Product Change Notice (PCN)

件名: RH850 シリーズの ASE-KH 組立品(LQFP-100pin)リードフレームへのサポートテープ追加

発行日: 4/23/2024

変更内容

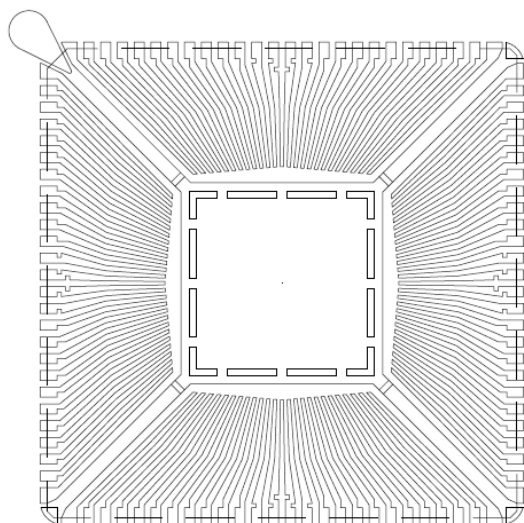
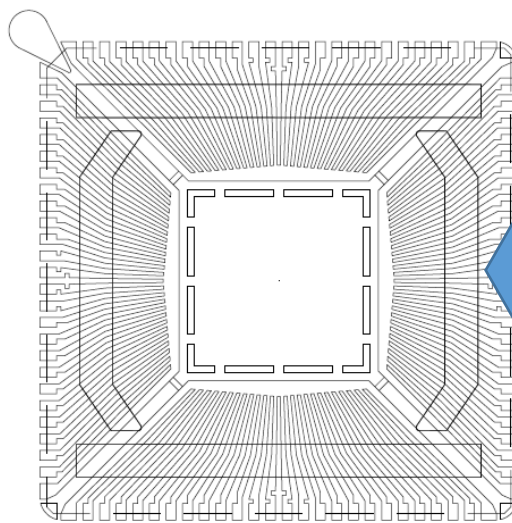
リードフレームのインナーリード部にサポートテープが追加されます。

以下に変更前後のリードフレームを示します。

サポートテープ
サポートテープ
はリードフレー
ムメーカーで貼
付します。
